Réf. cas par cas (Site de la Guertière) : 2022-6626

Réf cas par cas (Terrain synthétique) : 2022-6611

Périmètre de projet

Règlement de l'éclairage <https://media.fff.fr/uploads/document/38b035e3f0e0ebc71e9be74615c7a188.pdf>

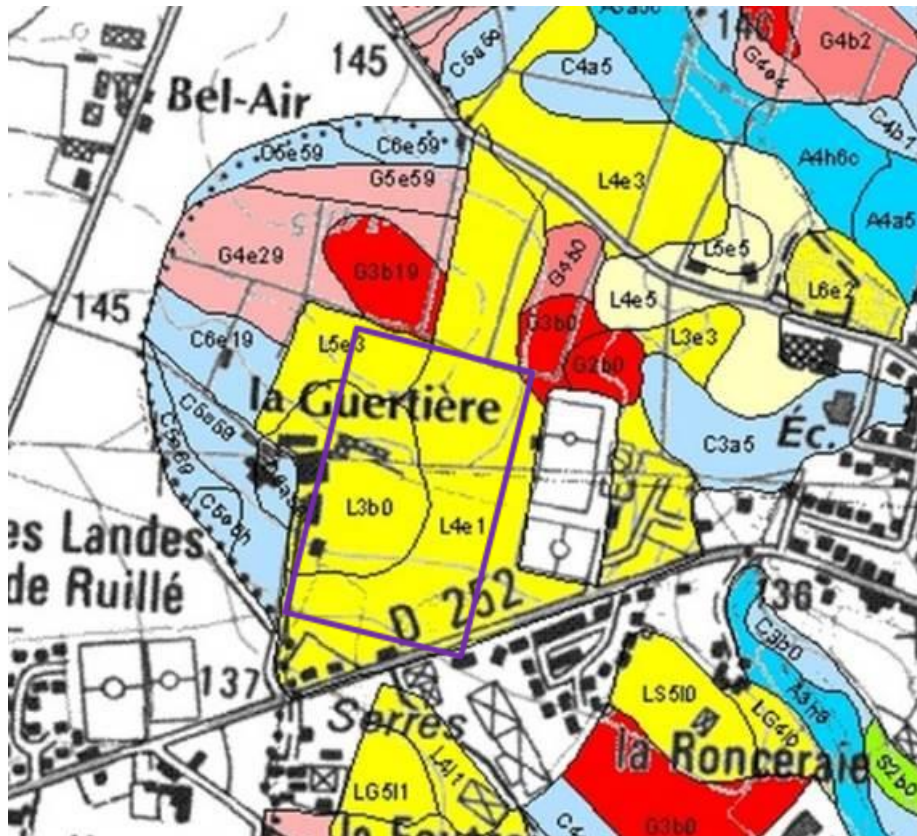
Merci de mieux justifier de l'absence d'incidences du projet et de ses accès sur la haie existante à l'est et au sud-est du terrain de football projeté, y compris au regard de l'implantation de nouvelles clôtures, de nouveaux éclairages et d'autres équipements.

Concernant les nuisances lumineuses, l'éclairage LED prévu sera utilisé exclusivement lors des matchs ou des entraînements à la tombée de la nuit, soit environ 3 soirs par semaine.

Un système de programmeur d'éclairage est prévu au projet pour couper automatiquement les émissions lumineuses à la fin des pratiques sportives à 22h et empêcher l'allumage des terrains avant 17h.

L'éclairage LED permet la graduation de l'intensité lumineuse : plusieurs niveaux d'éclairement seront préprogrammés et l'éclairage maximal sera limité aux matchs de compétition (1 soir / semaine). L'intensité la plus courante (entraînement) sera limitée à 70% de l'éclairage maximal. Les usages seront enregistrés, il sera possible de vérifier et contrôler la bonne application de ces dispositions.

Par ailleurs, l'éclairage sera équipé de déflecteurs permettant de canaliser la lumière sur le terrain.

Les études d'éclairement montrent la réduction significative du halo lumineux en partie arrière des mâts. Le halo lumineux éclairera le bout nord de la haie sur une longueur de 1,5m avec une intensité très faible estimée entre 2 et 4 lux (avec éclairage maximal).

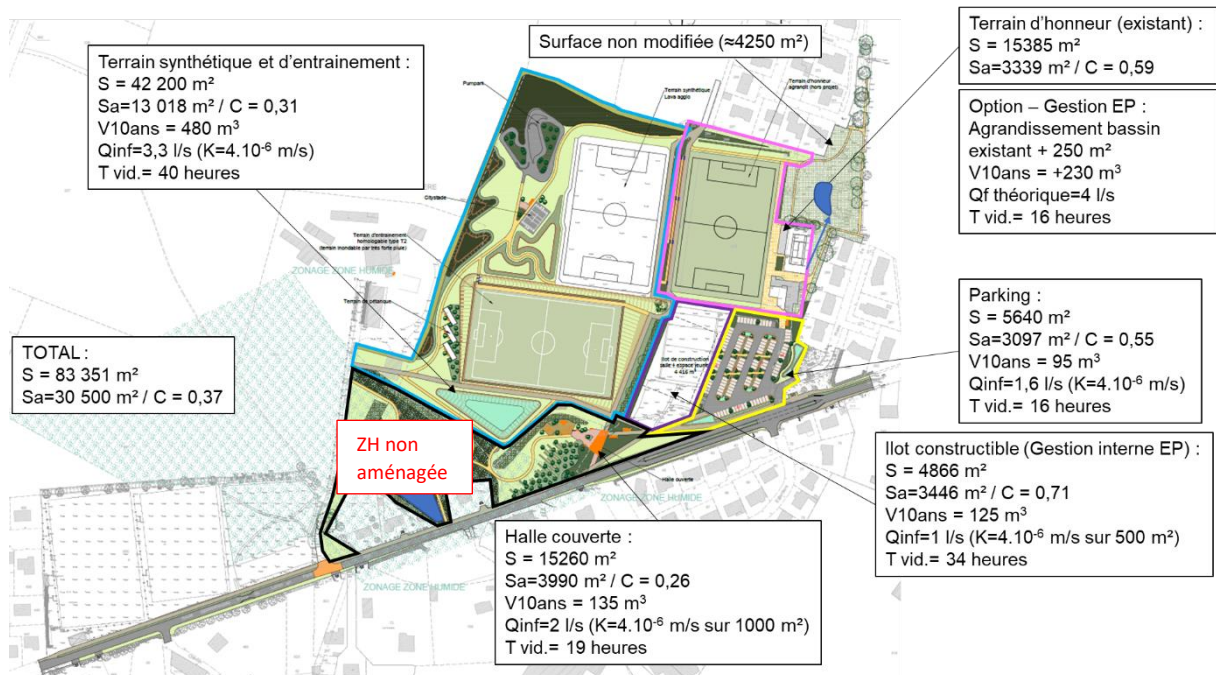
Au titre des eaux pluviales, le projet prévoit la mise en place de noues, de tranchées drainantes, de rivières sèches et de bassins d'infiltration. Pouvez-vous préciser :

– quelles sont les bases de dimensionnement de ces dispositifs au regard des surfaces imperméabilisées par le projet ?

– quels moyens sont prévus pour filtrer et/ou contenir une pollution chronique ou accidentelle des eaux de ruissellements avant rejet au milieu naturel et quel traitement des matériaux filtrés ?

Merci de mieux identifier les bassins d'infiltration sur un plan annexe.

Ce point sera particulièrement développé dans **le dossier loi sur l'eau**.

La gestion des eaux pluviales du site sera en totale infiltration, pour une pluie d'occurrence décennale. Étant donné la nature du projet, la pollution chronique sera très faible et localisée au droit du parking. Les éventuelles pollutions accidentelles seront gérées dans les ouvrages aériens. De fait, les polluants seront filtrés dans les premiers centimètres des zones d'infiltration. En cas de pollution importante (accident par exemple), les secteurs souillés seront curés et les matériaux exportés en filière agréée puis les infrastructures remises en forme.

La figure suivante précise les **éléments de gestion des eaux pluviales** qui seront largement décrits dans le dossier loi sur l'eau en cours de rédaction. Les surfaces seront basées sur les études PRO.

Emprise de zone humide et de milieux naturels sensibles évités dans le cadre du projet (Plan masse annoté par FLOW.concept)

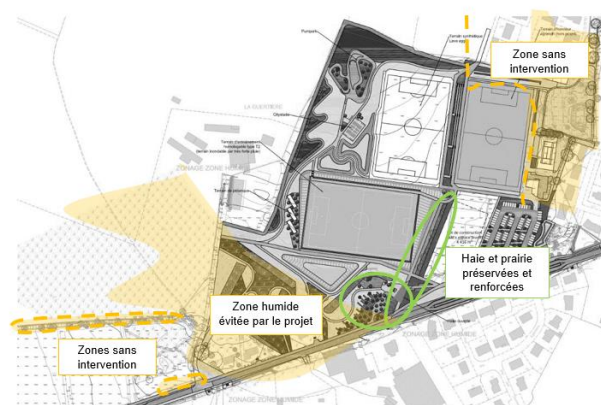
Afin que l'autorité environnementale soit à même de bien motiver sa décision, et au regard des enjeux notamment constitués par de potentielles incidences sur le milieu naturel, sur les populations riveraines, sur la gestion des eaux pluviales, et sur des emprises agricoles, pouvez-vous préciser les mesures et caractéristiques du projet destinées à éviter ou réduire ses effets négatifs notables sur l'environnement ? La rubrique 6.4 vise en effet à identifier précisément l'ensemble des mesures (éviter, réduire,

compensation d'impacts) sur lesquelles vous vous engagez, dans le respect de l'article R.122-3 I du code de l'environnement.

- La délimitation des zones humides a permis d'exclure le sud-ouest de l'aire d'étude, dans le but **d'éviter la destruction de milieux humides** potentiellement riches (cf. figure page suivante).

- De même, les zones définies comme à enjeux lors des premiers passages faune-flore ont permis d'intégrer les éléments naturels au projet, sans les dénaturer. Aucun déplacement d'espèces ne sera nécessaire puisque les habitats sont conservés in extenso, voire renforcés par des plantations, et les activités de loisirs seront maintenues à relative distance des secteurs les plus sensibles (zone humide notamment). Le projet vise donc à **éviter les zones sensibles pour la faune et la flore** d'ores et déjà définies, comme le montre la figure page suivante.

État actuel du site

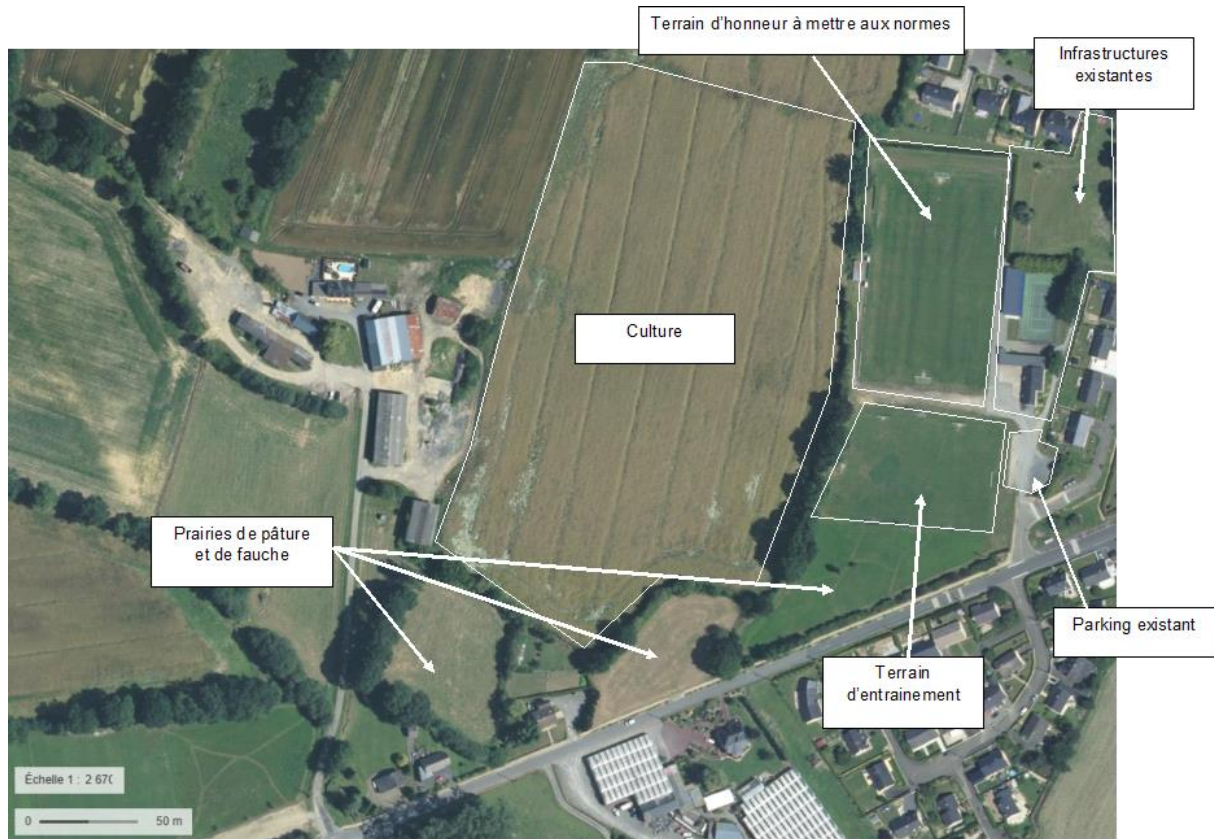
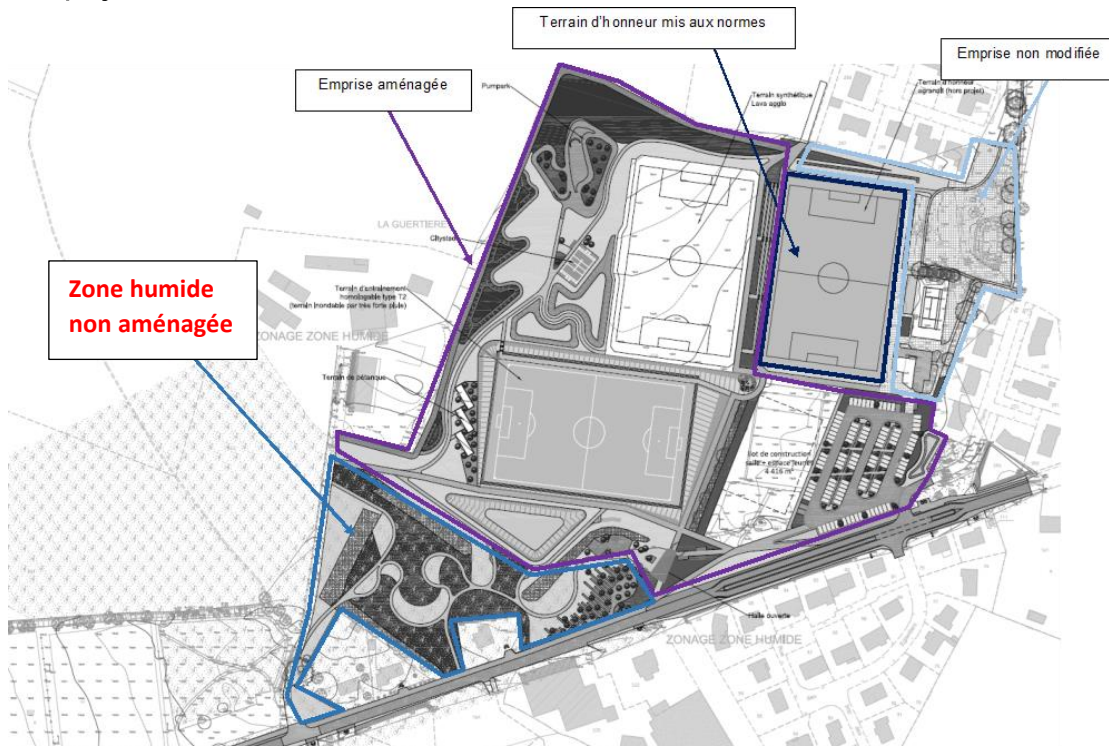
merci de fournir, en annexe, un plan clair de l'état actuel des terrains dans le périmètre du projet (afin d'y identifier ce qui est déjà existant, et soit restera inchangé soit sera transformé)
